## SERVICE INFO – INA 0042

# Změna vzhledu napínací jednotky 534 0100 20

Výrobci:	Citroën, Fiat, Peugeot
Modely:	
Citroën:	Berlingo, Evasion, Jumpy, Xantia, XM, Xsara, ZX
Fiat:	Scudo, Ulysse
Peugeot:	206, 306, 406, 605, 806, Expert, Partner
Motory:	1.8i, 1.8 D 1.9 D, 1.9 TD, 1.9 SD 1.9 SLD, 1.9 SRDT 2.0 HDI 2.1 D, 2.1 TD
OE č.:	
Citroën:	5751.30
Fiat:	9623001280
Peugeot:	5751.30
Objednávací č.:	534 0100 20

Obrázek 1: 534 0100 20 – aktuální provedení

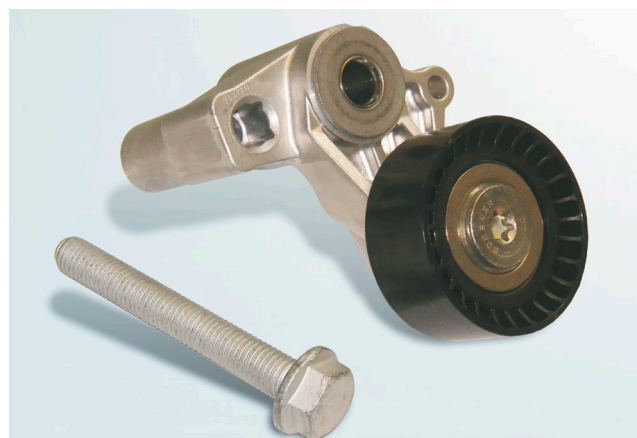
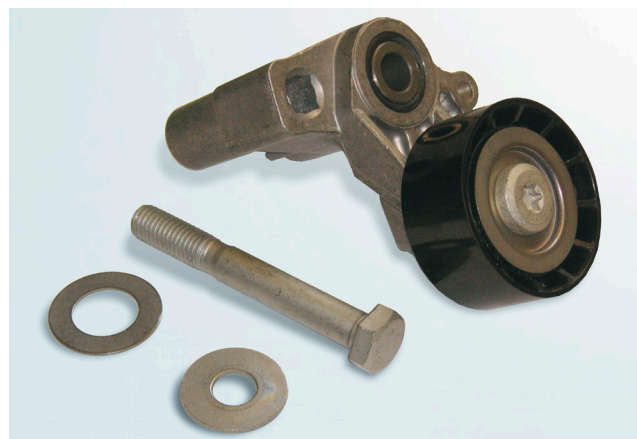
V rámci neustálého vývoje našich produktů byl změněn vzhled napínací jednotky 534 0100 20. Doposud volné díly příslušenství (podložky) jsou nyní pevně namontovány na napínací jednotce. Kromě toho byl změněn upevňovací šroub.

U nového provedení smí být použit pouze nový dodávaný šroub. Jiné šrouby popř. staré šrouby jsou nepřijatelné! Při utahování upevňovacích šroubů dodržujte utahovací momenty předepsané výrobcem vozidla!
